Odpowiedzi na zapytania + modyfikacja SWZ	
Data pisma:	31 października 2024 r.
Sprawa:	Budowa przedszkola dla dzieci niepełnosprawnych przy ul. Kaszubskiej w Jastrzębiu-Zdroju
Znak sprawy:	BZP.271.33.2024

ZESTAW NR 2

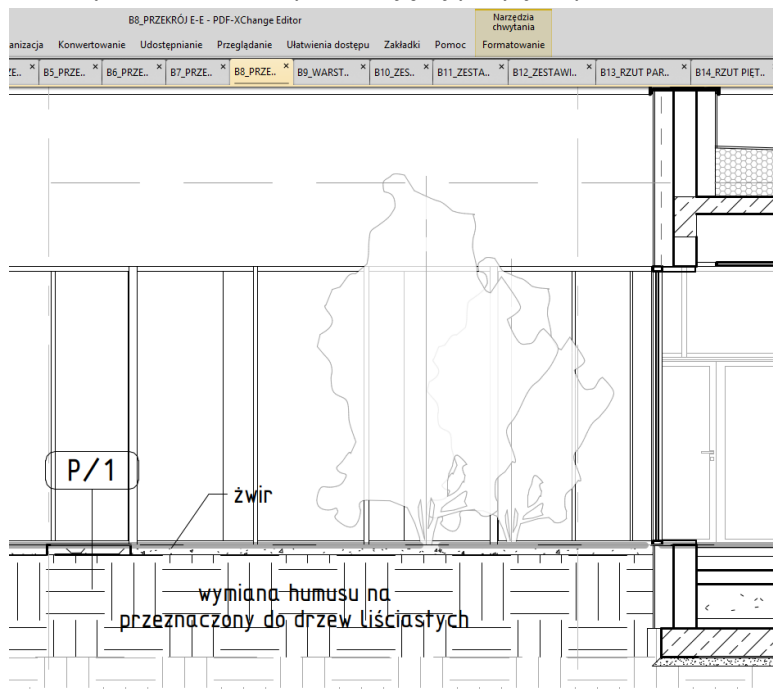
Przedmiar i opis techniczny zawiera pozycje dotyczące sufitów podwieszanych.

Na rysunkach wykończeń pomieszczeń parteru i piętra w opisach wszystkich pomieszczeń jest „Tynk cementowo-wapienny” lub „Tynk cementowo-wapienny, farba lateksowa” prosimy o określenie pomieszczeń w których należy wykonać sufity podwieszane lub skorygować przedmiar.

Sufity podwieszane należy wykonać jako rozwiązanie systemowe według rysunków załączonych do niniejszych odpowiedzi (nazwa plików pdf „B17_RZUT SUFITU – PARTER” oraz „B18_RZUT SUFITU – PIĘTRO”).

Zamawiający zwraca uwagę, że przed zabudowaniem sufitów podwieszanych należy przedstawić Inżynierowi Kontraktu projekt wykonawczy (warsztatowy) podpisany przez uprawnionego projektanta w oparciu o przyjęty system wybranego producenta. Koszty wykonania projektu jw. należy wliczyć w koszty ogólne.

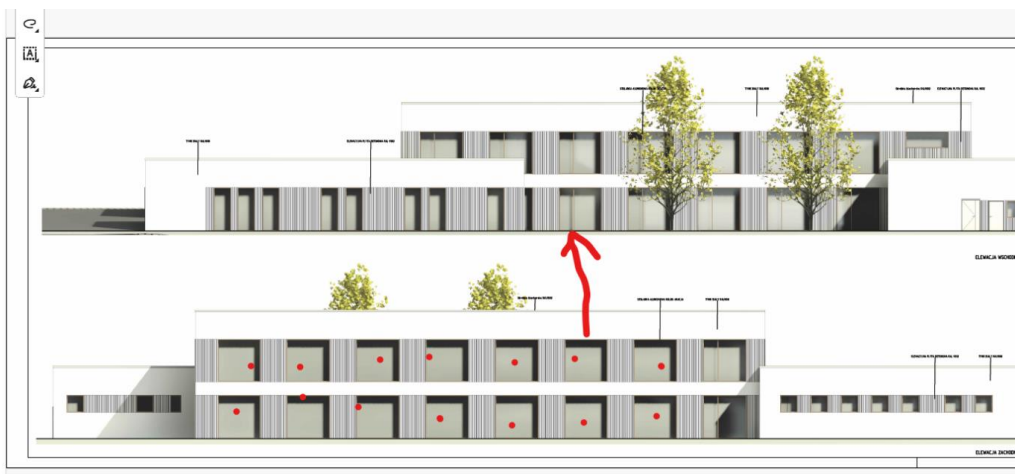
Zgodnie z informacją od producentów konstrukcji aluminium p.poż nie można wykonać szyb refleksyjnych ani samoczyszczących - w takim przypadku jak należy wykonać pozostałe szyby bezklasowe?
